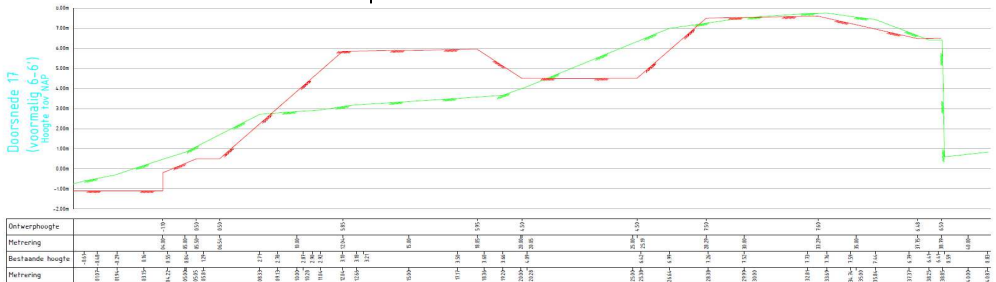
5	Wordt de vestingwal die langs het Ravelijnspad loopt opgehoogd?	Zie onderstaande afbeelding en het profiel daaronder voor de aanpassing van de vestingwal ter plaatse van deze locatie.
